Modulo per la presentazione delle osservazioni per i piani/programmi/progetti sottoposti a procedimenti di valutazione ambientale di competenza statale

ID: Codice procedura (ID_VIP/ID_MATTM):10844

Impianto per la produzione di energia elettrica da fonte eolica, costituito da 6 aerogeneratori della potenza complessiva di 37,2 MW, un sistema di accumulo da 25 MW e relative opere connesse in località "Rempillo" nel comune di Pitigliano (GR).

TESTO DELLE OSSERVAZIONI

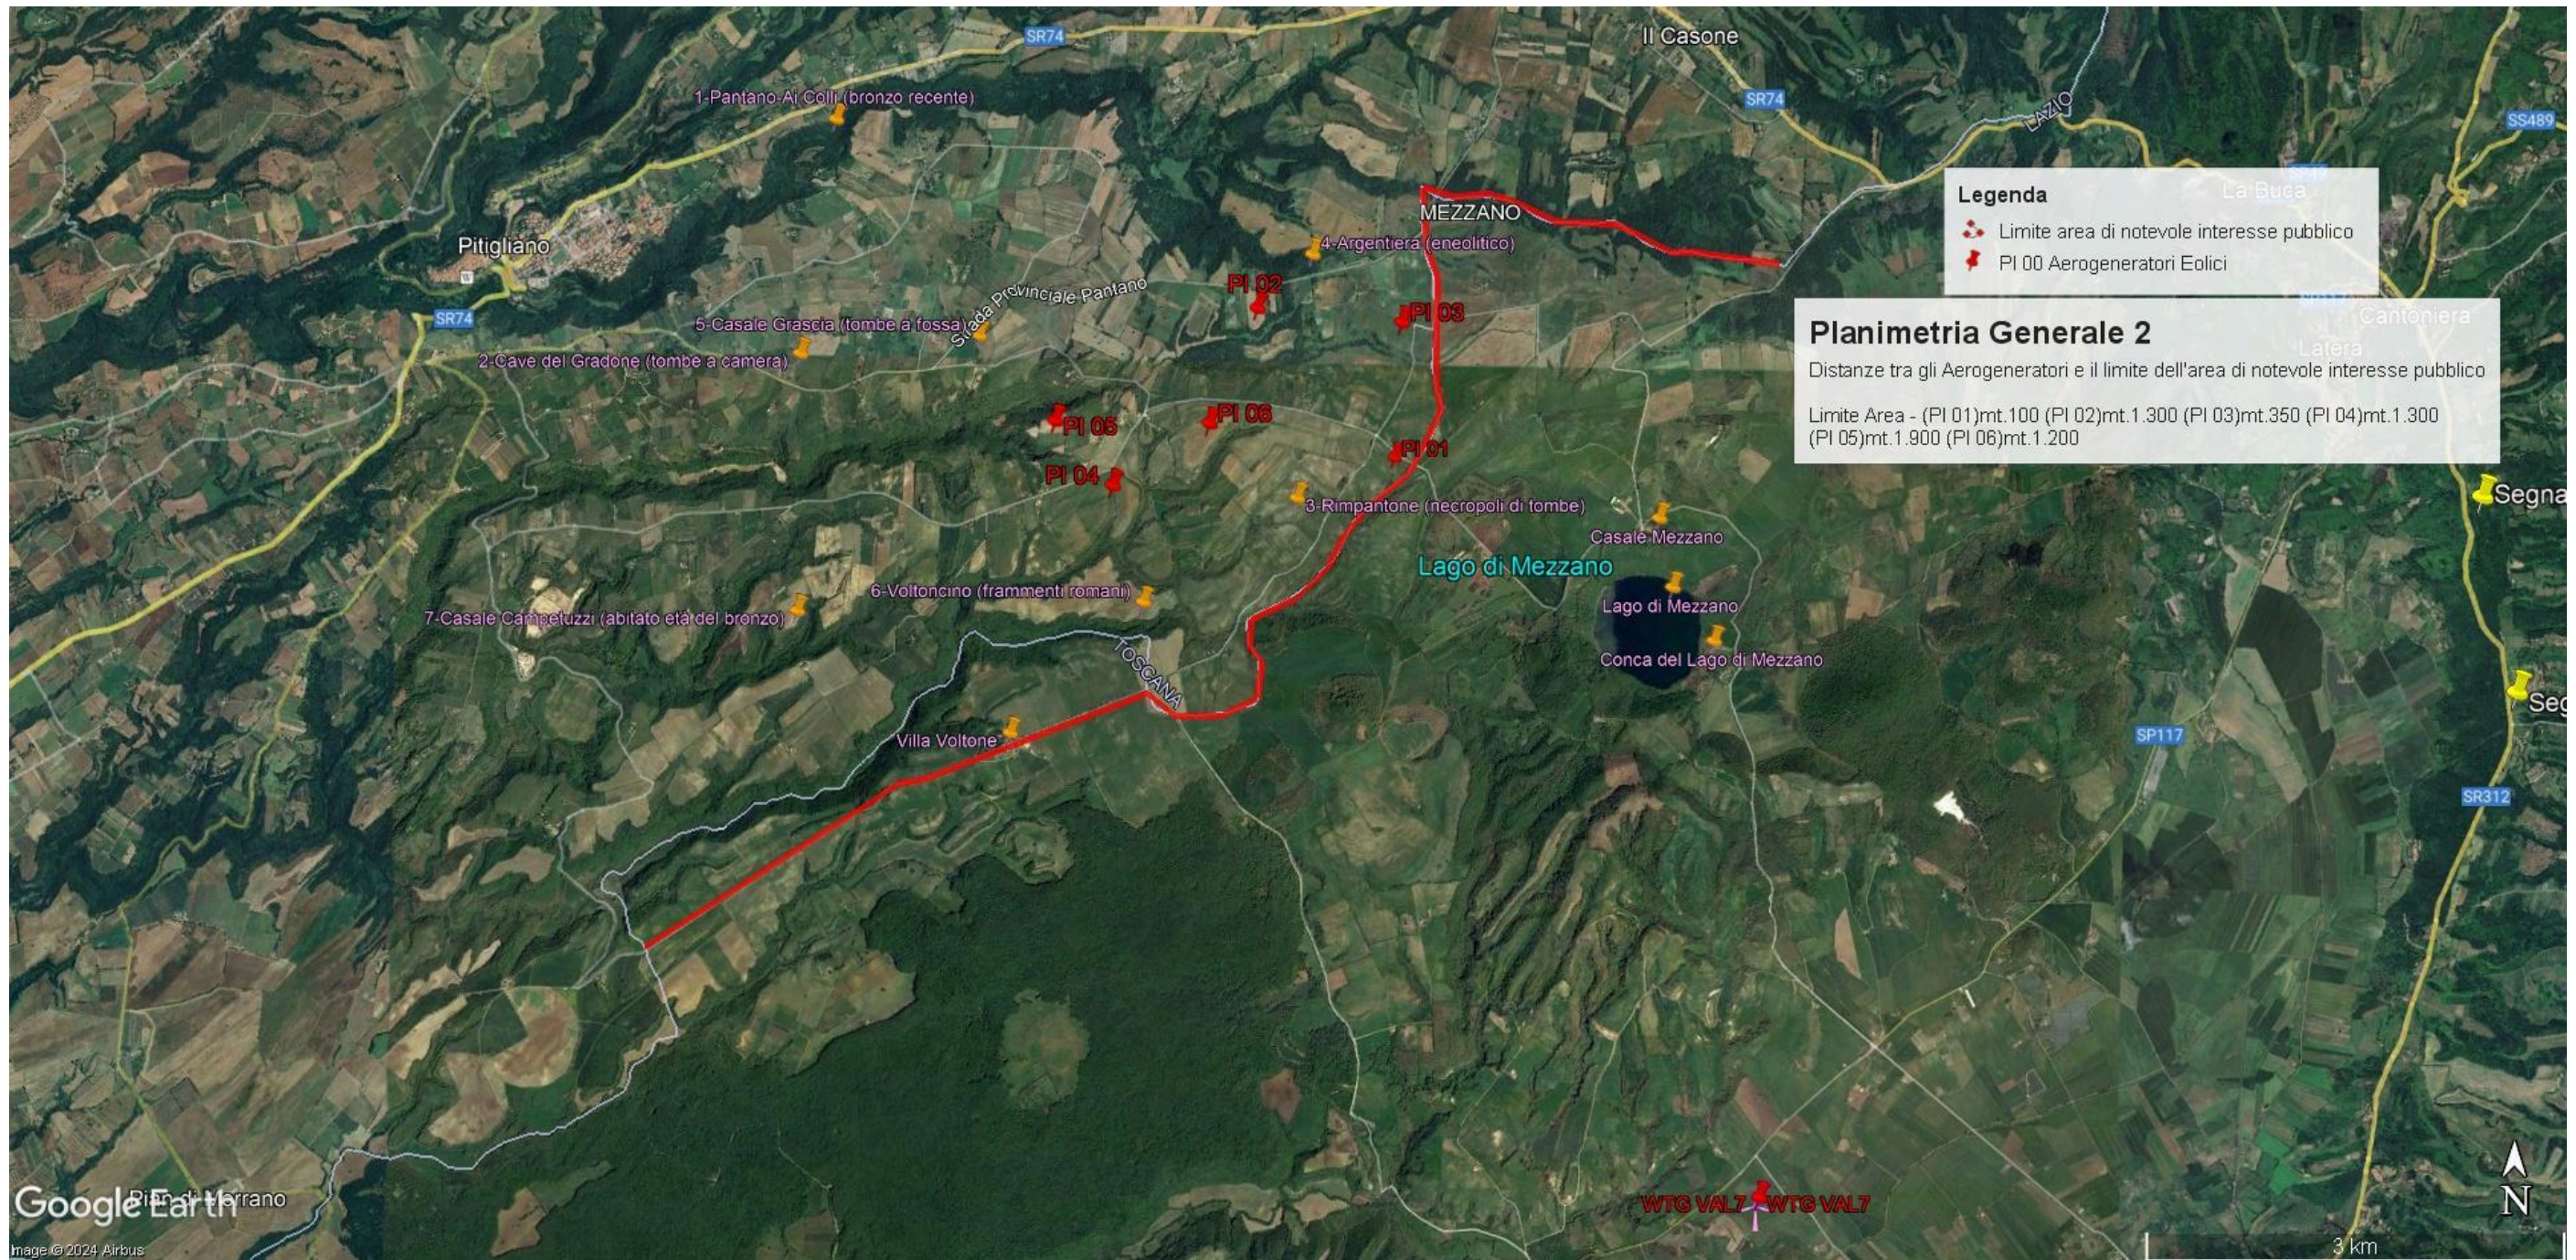
dimenticare che un aerogeneratore verrebbe collocato a poco più di 200 metri dalla strada provinciale Pantano e un altro vicino ad una strada sterrata ma ben mantenuta e quindi usata. Per questo ulteriore motivo legato all'incolumità delle persone, chiediamo che venga espresso parere contrario alla realizzazione dell'impianto eolico "Rempillo".

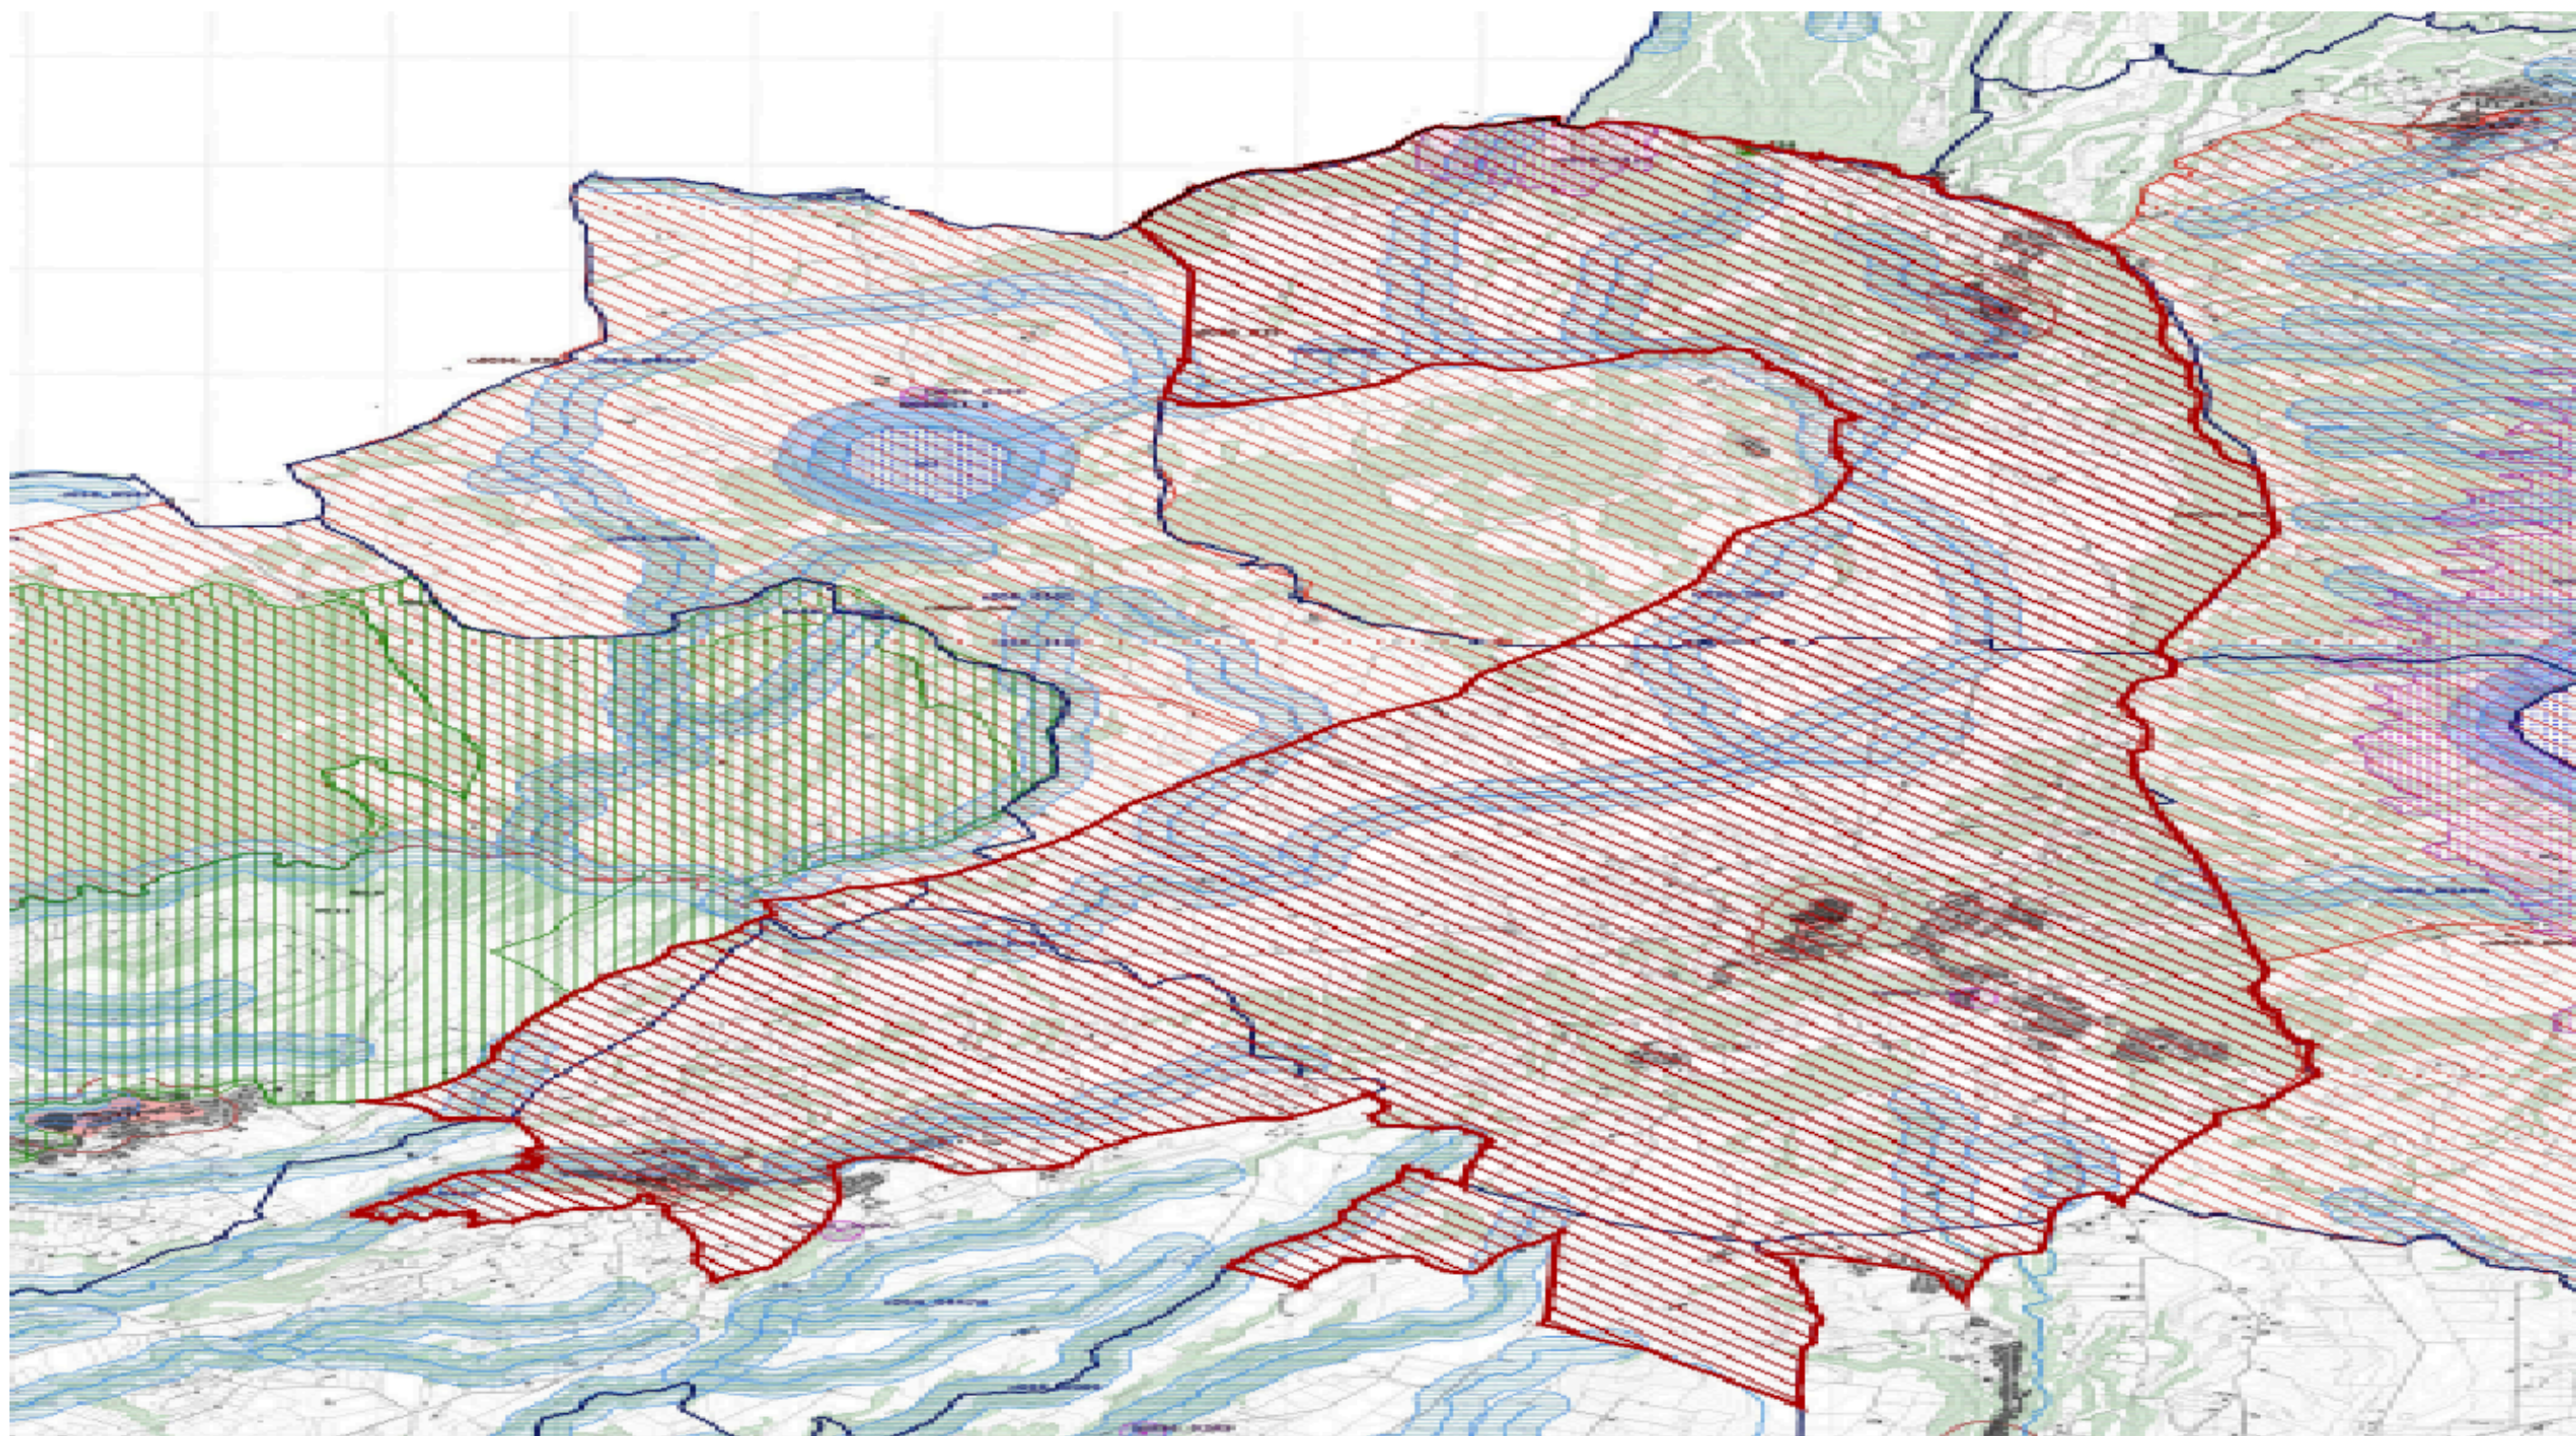
Tornando alla questione di legittimità, alla luce del combinato disposto dal "vincolo sul patrimonio paesaggistico (artt. 136 e ss. e 142 del decreto legislativo n. 42/2004 e ss.mm.ii.) e sui beni culturali" (artt. 10 e ss. del decreto legislativo n. 42/2004 e ss.mm.ii.) e dal comma 8 lettera c-quarter del D.Lgs 191/2021 e ss.mm.ii si evince che, ad oggi, le aree in cui sono previsti gli insediamenti dei sei aereogeneratori dell'impianto eolico denominato "Rempillo" non sono idonee perché ricadono tutte all'interno della fascia di rispetto dei **beni paesaggistici di notevole interesse pubblico denominati "Conca del Lago di Mezzano e territorio circostante" (D.M. 22.05.1976)** comprendente anche il **vincolo "Selva del Lamone" (D.M. 22.05.1984)** tutelati dall'**art. 136 del Codice del Beni Culturali e del Paesaggio** e in particolare un aerogeneratore (P01) è a 100 metri dal primo vincolo citato e gli altri cinque compresi in una distanza massima tra 1 km e 2 km (vedi immagine n. 1 dell'ALLEGATO). Nella fascia di rispetto dei 3 km anche la porzione di vincolo rappresentato dalla Selva del Lamone che gode di altre importanti tutele in quanto Riserva Naturale regionale (L. 394/91 e L.R. 29/97), Zona di Protezione speciale (ZPS) insieme ai Monti di Castro collegati tra loro da una Zona di Conservazione Speciale (ZSC), il sistema fluviale Fiume Fiora-Olpeta. La Selva del Lamone oltre il vincolo paesaggistico di notevole interesse pubblico che la rende area non idonea all'installazione degli impianti FER anche nelle sue fasce di rispetto dei 3 km, gode di un'altra tutela che ne rivela l'importanza di area di importanza internazionale per l'avifauna IBA (012) che viene collegata all'altra IBA (099) Lago di

Immagine n. 1. Linea rossa indicante il confine Regioni Lazio-Toscana che coincide con parte del Perimetro del **vincolo di notevole interesse pubblico** ex art. 136 Codice Beni Culturali “ **Conca del Lago di Mezzano e territorio circostante**” ed i sei aerogeneratori localizzati con segnaposto rossi da P01 a P06 e ricadenti all’interno delle fasce di rispetto di 3 km dal bene vincolato e quindi in **area non idonea** al loro insediamento (ex art 20 co. 8 lettera c quater del D.Lgs n. 199/2021 e ss.mm.ii).

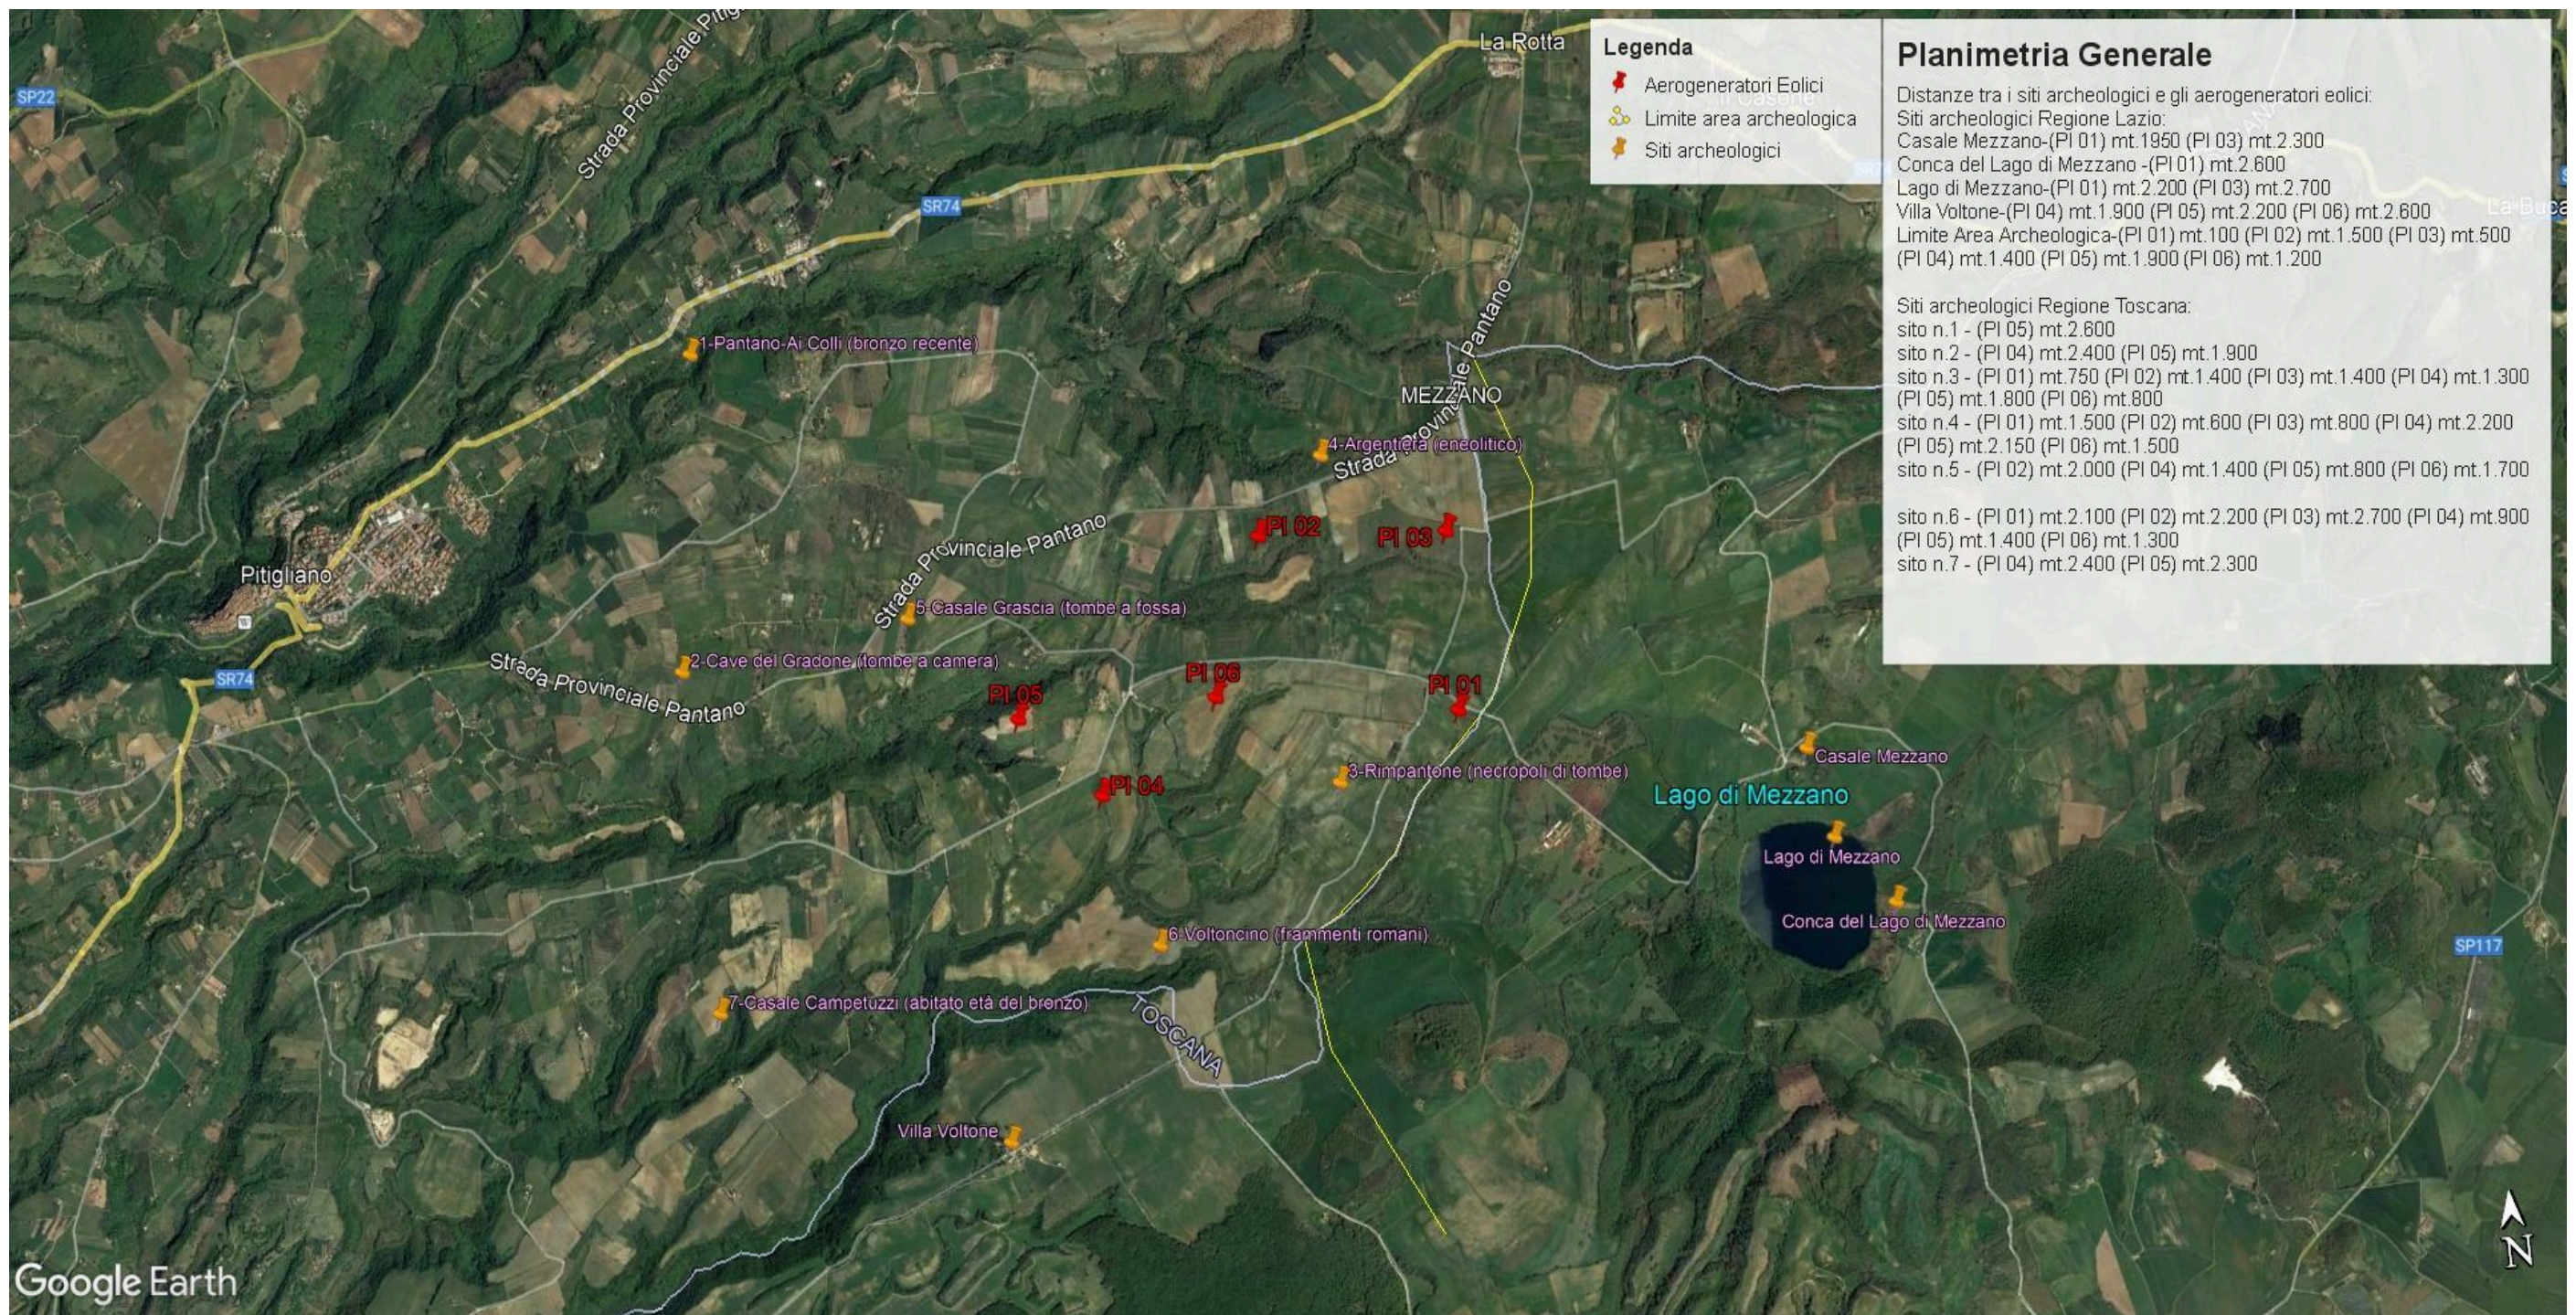
Bolsena attraverso la ZPS Caldera di Latera e la ZSC Lago di Mezzano che insieme sono compresi nel vincolo paesaggistico “ Conca Lago di Mezzano...” e verranno uniti dal nuovo vincolo paesaggistico “*Ambito paesaggistico, geologico e geomorfologico dell’orlo della caldera di Latera e delle sue pendici interessate dai centri eruttivi periferici*” (si veda a riguardo la proposta pubblicata sul sito del MIC in data 09/08/2023 e l’immagine n. 2 dell’ ALLEGATO) all’area di notevole interesse pubblico “ Conca del lago di Bolsena” (D.M. 24.10.1960). Praticamente una vasta zona che per interesse paesaggistico e naturalistico oltre che storico, archeologico e identitario rappresenta un unicum nel panorama nazionale.
